Service Informationen

1997

GRUNDIG
made for you

Inhaltsverzeichnis

Gerät: Geräte mit Chassis Digi Basic

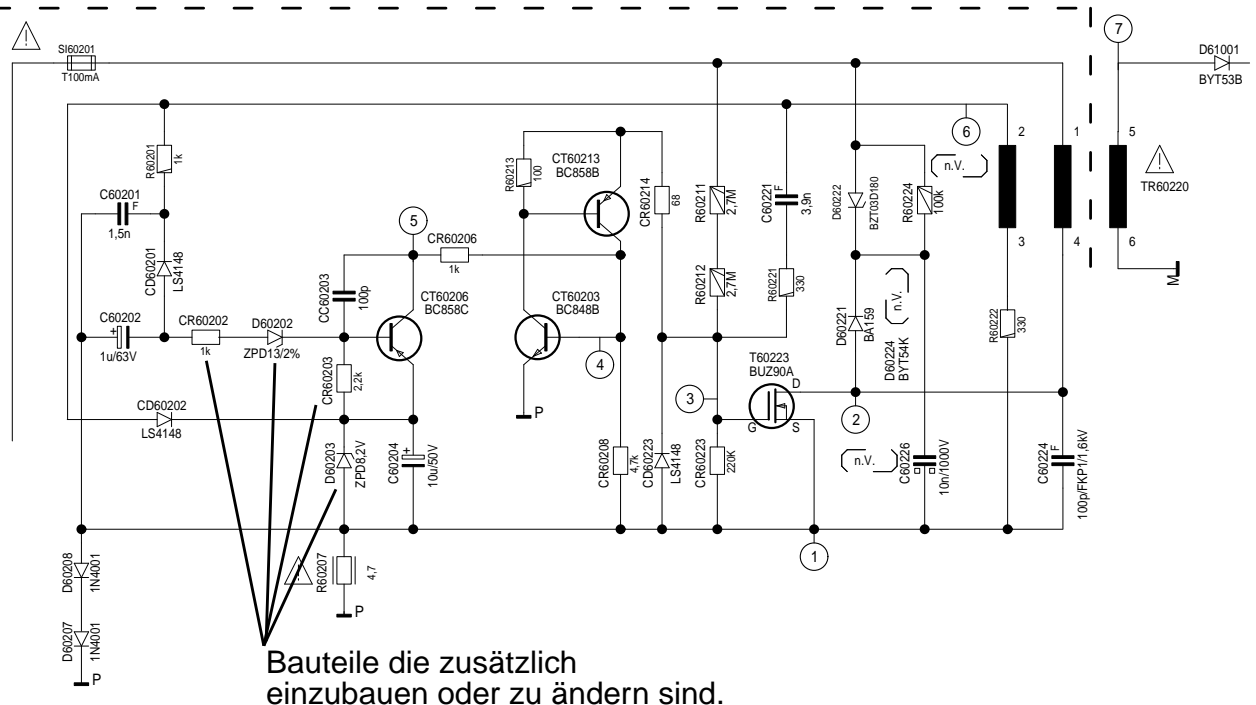
Im Bereich der Diode D 60222 BZT 03D180 ist die Platine braun verfärbt. Gleichzeitig ist die Spannung "+Öko" um ca. 5 V zu groß.

Zusammentreffen ungünstiger Bauteiltoleranzen.

1. Z-Diode D 60203 von ZPD 9,1 V in 8,2 V.
2. R 60202 von 68 kΩ in 1 kΩ ändern
3. In Reihe zum Widerstand R 60202 schalten Sie zusätzlich eine Z-Diode ZPD 13. Die Katode der Diode an die Basis des Transistors CT 60206.
4. Kontrollieren Sie den Widerstand CR 60203 auf den Wert 2,2 kΩ.

Gerät: TVR 3701 SV

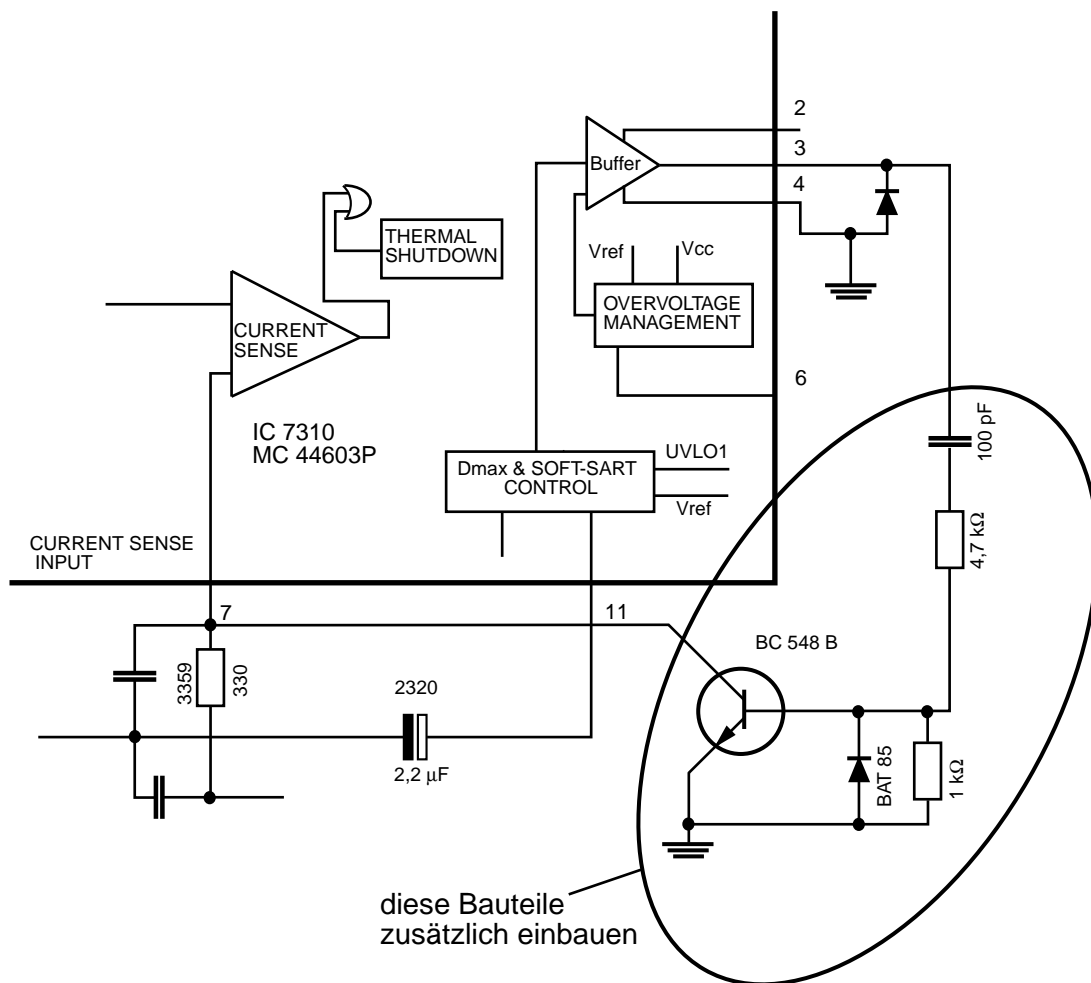
Die Geräte zeigen in Stellung Standby ein störendes, netzspannungsabhängiges Zirpgeräusch.

Bauen Sie im Netzteil am IC 7310 (MC 44603 P) die in der Skizze gekennzeichnete, zusätzliche Transistorstufe ein.

Gerät: CUC 7301

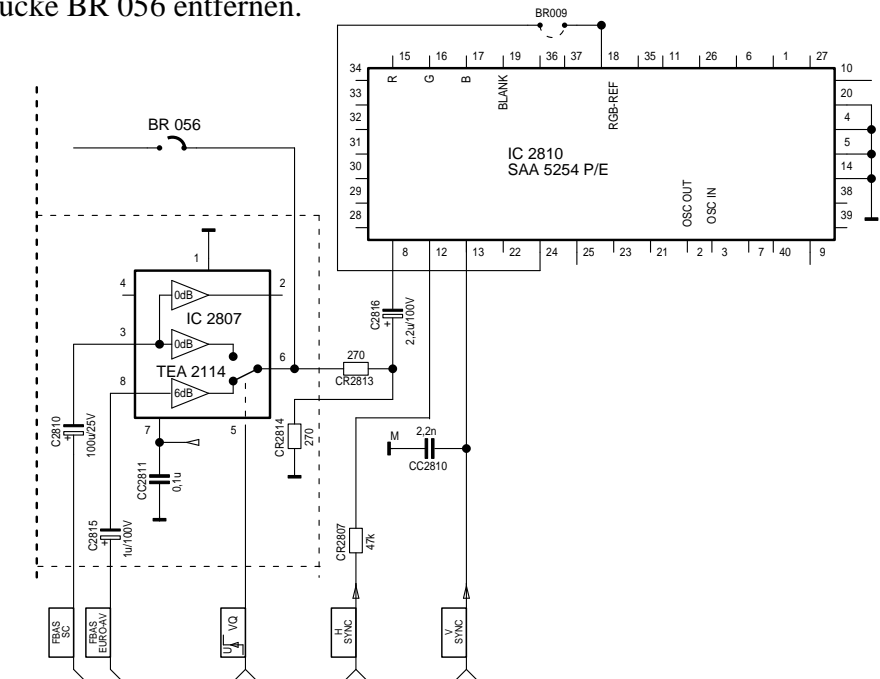
In Programm-Stellung "AV" ist kein Videotextbetrieb möglich.

Das Videoumschalt-IC 2807 (TEA 2114) ist bei 37 cm Geräten nicht bestückt.

- IC 2807 TEA 2114
- C 2815 1 μ F
- C 2810 100 μ F
- C 2811 0,1 μ F
- CR 2813 270 Ω
- CR 2814 270 Ω

zusätzlich müssen Sie die Polarität des Elkos C 2816 2,2 μ F tauschen (Minuspol an Pin 8 des IC 2810) und die Brücke BR 056 entfernen.

Gerät: Geräte mit den Chassis CUC 7350

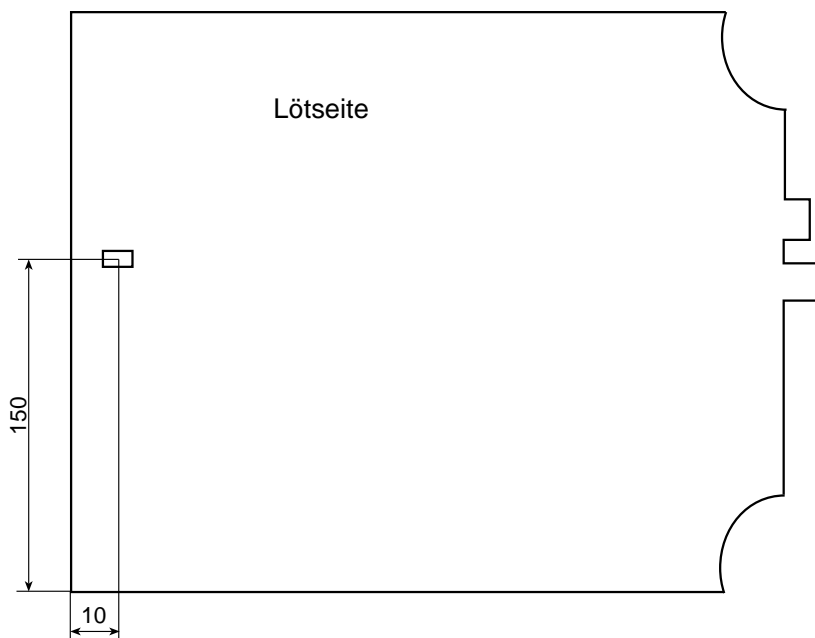
Die Geräte schalten nach längerer Laufzeit, trotz der Änderung nach unserer Service-Information 9/96, sporadisch in Standby.

Temperaturdrift der Betriebsspannung +E um ca. 0,2 bis 0,3 V verursacht durch die Z-Diode CD 61023. Dadurch schaltet das IC 34015 TDA 8374 bei großen Schwarz/Weiß-Sprüngen oder Szenenwechseln ab.

Die Z-Diode befindet sich auf der Position X= 10, Y= 150. Löten Sie diese Diode aus und setzen an der selben Position einen SMD-Widerstand 1206 1,2 k Ω 1% ein.

Gerät **Colorgeräte mit dem Chassis CUC 7300 z.B. P 37-740 SAT, und alle mit dem Satelliten-Einbau-Receiver SER 7300 nachgerüsteten Geräte**

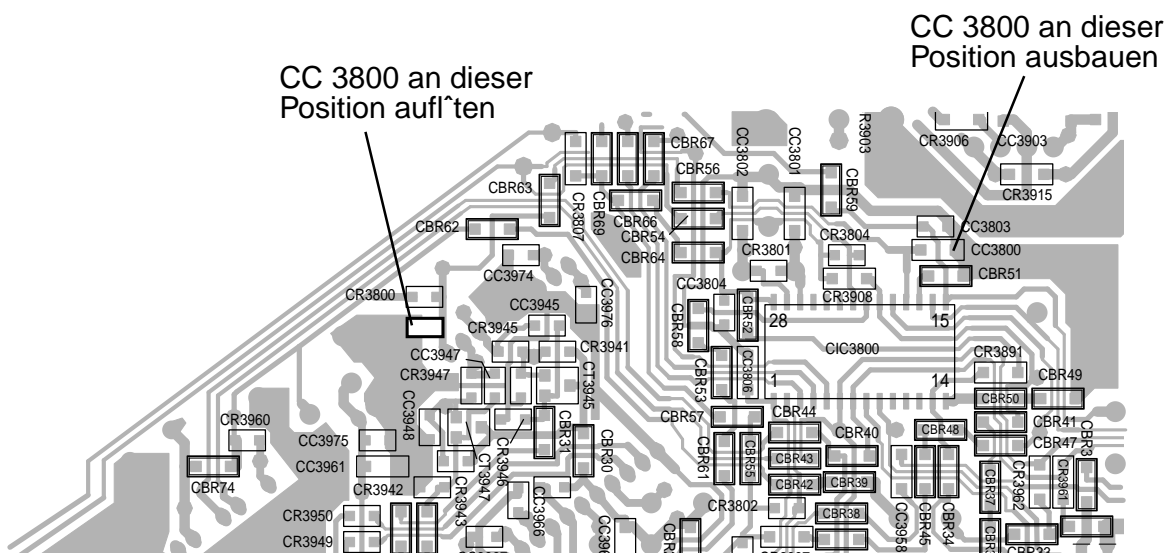
Plötzlich kein Ton bei Empfang von Sat-Programmen. Erst nach Programmwechsel oder Aus-/Einschalten ist der Ton wieder vorhanden.

Der IC MSP 3400 auf dem Sat-Baustein verhakt durch statische Umladungen. Das Verhaken des MSP 3400 geschieht über den Reseteingang des ICs.

Löten Sie auf dem Sat-Baustein den SMD-Kondensator CC 3800 an seiner bisherigen Position aus- und an der in der Skizze gezeigten Position wieder ein.

Gerät **Mono-TV-Recorder TVR 3710, 5100 und 5500**

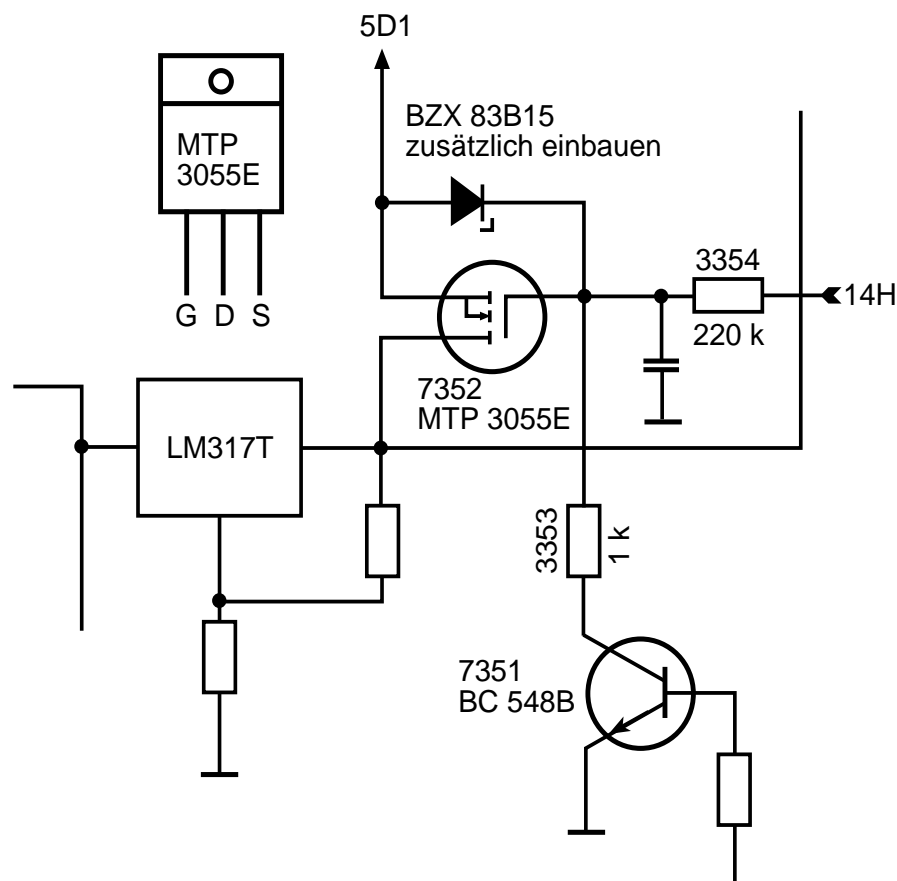
Keine Funktion.

Defekt des Transistors 7352 (MTP 3055E) verursacht durch statische Entladungen im Gerät.

Einbau einer zusätzlichen Z-Diode BZX 83B15 zwischen Gate und Source. Dadurch werden am Gate auftretende Spannungsspitzen unterdrückt.

Gerät **Colorgeräte mit den Chassis CUC 7303/7305/7350 und den BR-Platten 29305-022.16/-022.17 z.B. P 37-731 text, P 45-731 text, T 55-731 text, P 37-731/12 text, ST 55-750 text, XS 55/1, Lissabon SE 5576 text**

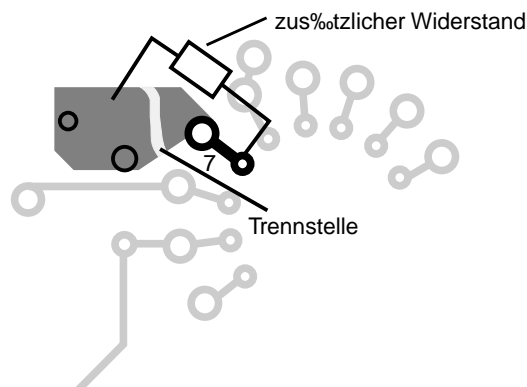
Ausfall der RGB-Endstufen (Bildrohrplatten 29305-022.16 und -022.17) bzw. Ausfall der Videotextfunktion.

Durch Hochspannungsüberschläge in der Bildröhre werden die Halbleiter zerstört.

Auf den BR-Platten -022.16/-022.17 schalten Sie einen zusätzlichen Kohlemassewiderstand 1,5 k Ω (keinen Kohleschichtwiderstand verwenden!) in die Leiterbahn zum Schirmgitter-Anschluß des Bildrohrsockels. Wegen der Überschlaggefahr soll die Trennstelle (siehe Skizze) mindestens 2 mm breit sein.

Gerät **Colorgeräte mit dem Chassis Digi 6 - CUC 1842, 1894, 1952, 1962 und 1983**
z.B. M 72-410 Ref., Denver SE 8216/9 PAL Plus, M 70-269/9 Ref.

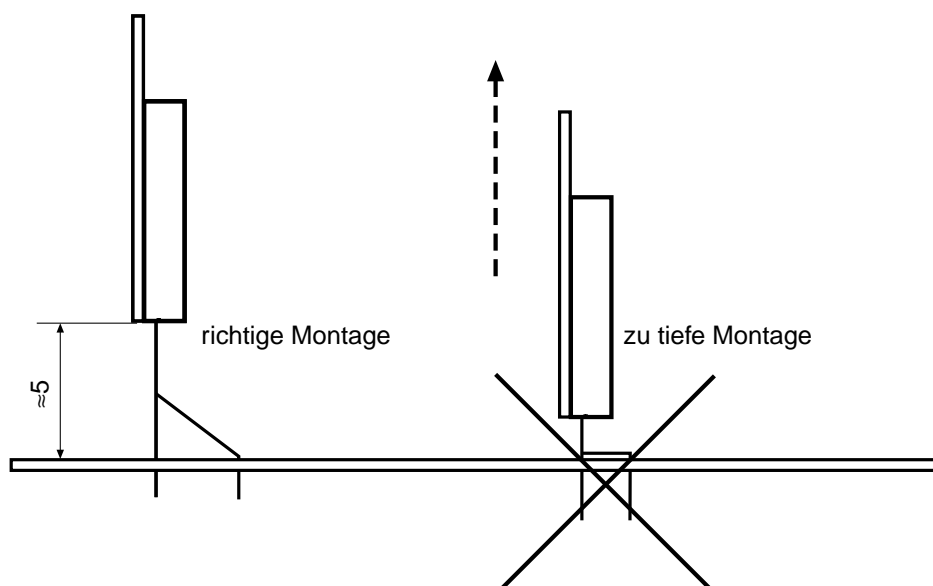
Ausfall der Vertikal-Endstufe TDA 4173 AF oder sichtbare dünne weiße Linien -
 ähnlich Rücklaufstreifen.

Schwingneigung des Vertikal-Endstufen-IC TDA 4173 AF.

- Erkennen Sie die oben genannten Fehler-Symptome, wechseln Sie immer den TDA 4173 AF und löten auf der Leiterzugseite zusätzlich je einen Folien-Kondensator 1 nF von Pin 1 und von Pin 7 nach Pin 4 (-K Spannung).
- Überprüfen Sie die Einbaulage des Vertikal-Endstufen-ICs. Bei einer zu tiefen Montage besteht die Gefahr, dass die Anschlüsse zeitweise auf der Oberseitenmasse aufliegen, was zum Ausfall des ICs führt. Zusätzlich kann der Schaltkreis durch die entstandenen Druckkräfte vorgeschädigt sein. Dies könnte einen Langzeitausfall bewirken. Wechseln Sie deshalb auch im Fall einer falschen Montage den TDA 4173 AF aus!

Gerät **Colorgeräte mit den Chassis Digi Basic - CUC 1806, 1825, 1826, 1827, 1829, 1830 mit den Bildrohrplatten 29305-122.04/-122.10/-122.12 und -122.17 z.B. ST 70-255 IDTV/LOG, ST 72-261 IDTV/LOG, Atlanta SE 7220 IDTV/LOG, ST 72-261 IDTV/LOG**

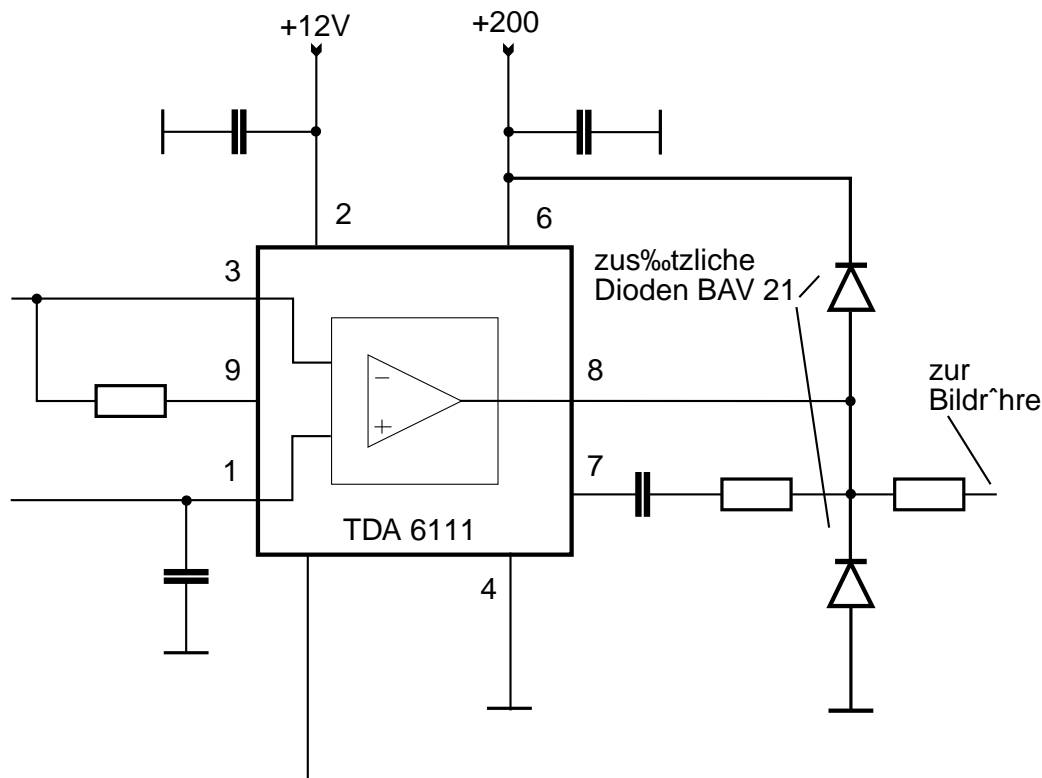
Ausfall der RGB-Endstufen ICs TDA 6111.

Durch Hochspannungsüberschläge werden die RGB-Endstufen-ICs zerstört.

Direkt von den Ausgängen (Pin 8) der drei Endstufen-ICs TDA 6111 schalten Sie jeweils eine zusätzliche Diode BAV 21 nach Masse und eine Diode gegen die +200 Spannung (siehe Skizze).

Die drei nach Masse zu schaltenden Dioden sind auf der Leiterzugseite jeweils von Pin 8 nach Pin 4 (Anode an Pin 4) aufzulöten.

Gerät: Videogeräte der Serie GV 4xx mit "World Deck"

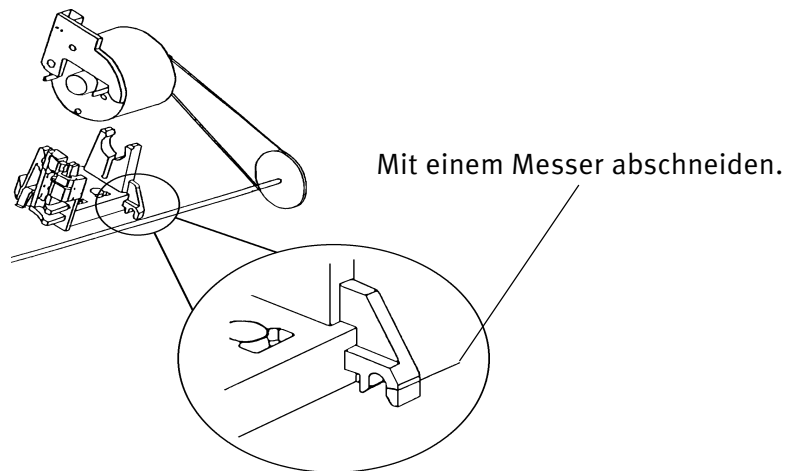
Laufwerk bewegt sich nicht.

Rutschen des Kegelrades der Riemenscheibenwelle (Pos. 47) und / oder der Schneckenwelle (Pos. 48).

Tauschen der Riemenscheibenwelle und / oder der Schneckenwelle.

Gerät: GV 660 / GV 690

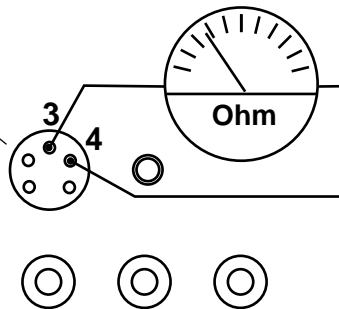
Master/Slave-Betrieb und Synchro-Edit-Steuerung funktionieren nicht.

Bei einer geringen Zahl von GV 660 und GV 690 wurde die 7-polige Leitung (Pos. 9511) vom Bedienteil zum Teletext-Baustein am Bedienteil falsch (verdreh) aufgesteckt.

Ziehen Sie das 7-polige Kabel von Stecker 1511 am Teletext-Baustein ab und stecken Sie es um 180 Grad gedreht wieder auf.

Gerät: GV 7400 HIFI und Varianten, SE 7105 HIFI

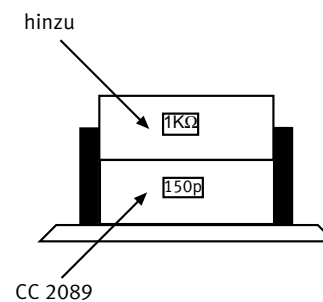
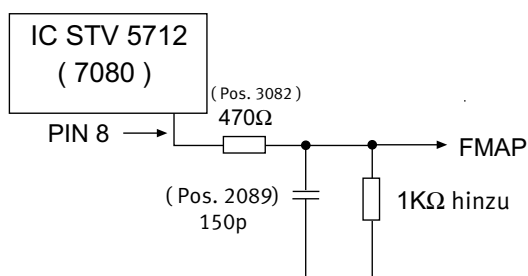
Mögliche Beanstandung:
Tonstörungen und Rauschen auf dem HIFI - Ton.

Ursache:
Bei Wiedergabe wird kein stabiles Ton - FM - Signal erkannt.

Abhilfe:
Folgende Änderungen auf Chassisplatte - Kopfverstärker durchführen.

1. CR 3082 von 100Ω in 470Ω ändern.
2. CC 2089 von $220p$ in $150p$ ändern.
3. CR $1K\Omega$ auf den CC2089 hinzu.
